FORMULARIO N° 002 DE OBSERVACIONES Y RESPUESTAS AL PROCESO DE LICITACION PUBLICA N°011-2016.

OBJETO: "ADQUISICION, INSTALACION Y PUESTA EN FUNCIONAMIENTO DE EQUIPOS BIOMEDICOS PARA EL SERVICIO DE LAS UNIDADES DE CUIDADO INTENSIVO DEL HOSPITAL MILITAR CENTRAL"

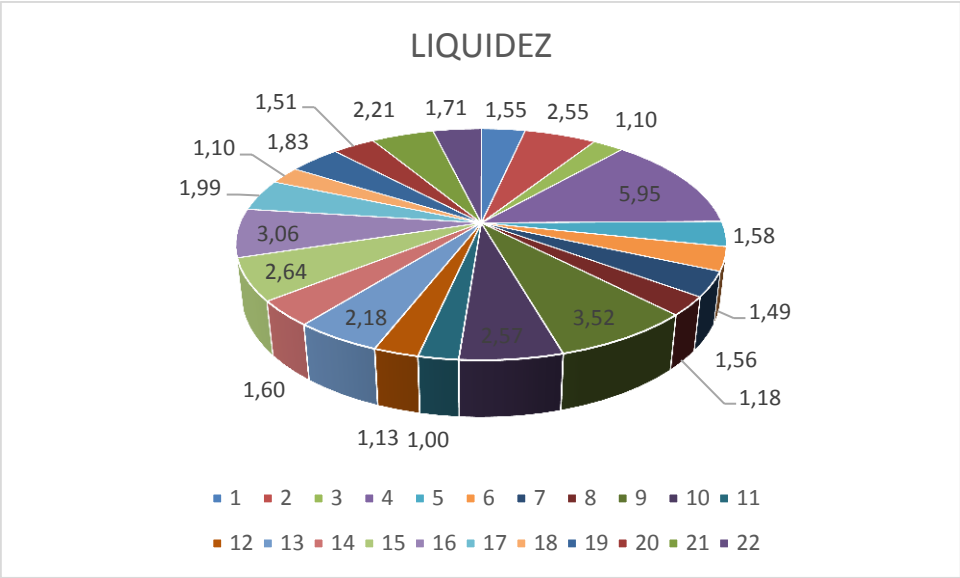
Al respecto nos permitimos solicitar sean revisados integralmente los indicadores determinados por las siguientes razones:

- La información publicada en abril y mayo corresponde a datos del SIREM sobre estados financieros del 2014 , no se han publicado datos de 2015
- La información solicitada en el presente proceso para eventuales proponentes corresponde a 2015

- Los indicadores del estudio NO corresponden a valores o promedios de empresas del sector en estudio (comercio de tecnología de uso médico)
- Los datos reales del 2014 son muy diferentes y han sido publicados por varias entidades y distantes de lo acontecido en 2014 y los anteriores , en razón a la entrada en vigencia y aplicación de las NIIF, lo que claramente determinan cambios en muchas cuentas e indicadores, derivados entre otras de: cambios en el plan de cuentas, nuevos cálculos, nuevos modelos, cambios en base fiscal de activos, valores razonables vs valores en libros

- El propio superintendente de sociedades en SIREM afirma: la información con NIIF será " más volátil, pero más transparente" y " será un cambio de filosofía"

Concretamente invitamos al HMC a revisar los indicadores por medio de:

- Revisar y rediseñar el estudio previo teniendo en cuenta información de 2015 y sobre empresas que realmente correspondan al sector de comercio de equipos médicos
- Tener muy en cuenta las nuevas condiciones financieras derivadas de aplicación de nuevas NIIF, de manera que faciliten establecer indicadores acorde con realidad del sector
- Establecer indicadores que garanticen pluralidad de oferentes

RESPUESTA N° 3

La entidad se mantiene en los indicadores financieros solicitados, toda vez que realizado el análisis de los indicadores obtenidos por las empresas del sector se observa que el promedio es superior al de los indicadores solicitados; los indicadores solicitados se encuentran en un rango que permite la participación de un gran número de empresas, garantizando la pluralidad de oferentes dentro del proceso.
